Keuringsverslag van een elektrische laagspanning- en zeer lage spanningsinstallatie

NIET CONFORM

Straatnaam Oudestraat
Huisnummer 50
Busnummer
Postcode 2660
Gemeente Hoboken
Land België

Controlebezoek van een huishoudelijke installatie volgens (KB 08/09/2019) - AREI Boek 1- 6.5. en 4.2.4.3.

Afbeelding schakel- en verdeelbord:

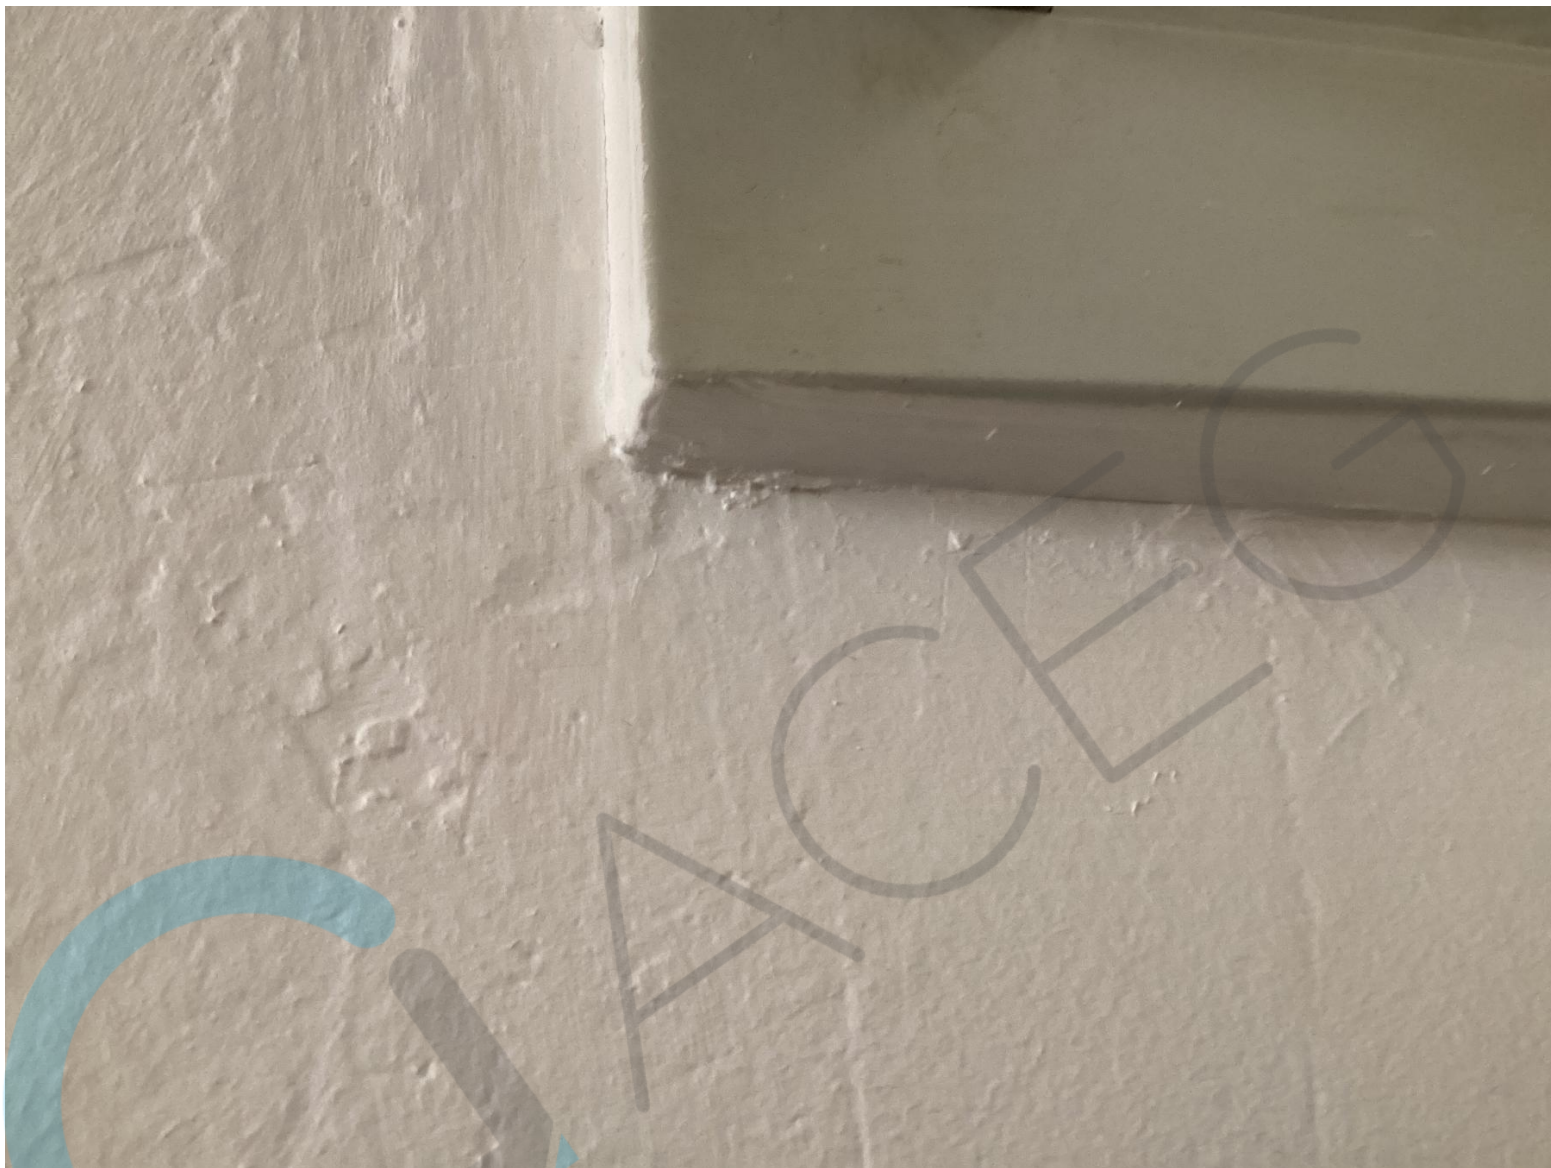
- I5.15 De toegankelijkheid van het schakelbord is te verbeteren. (Boek 1 Onderafdeling 5.3.5.1.C.)
- Bord is dichtgekleefd
- nota/note 18 De elektrische installatie is grondig na te zien en conform te maken volgens de voorschriften van het AREI boek 1.

Bord dicht gekleefd
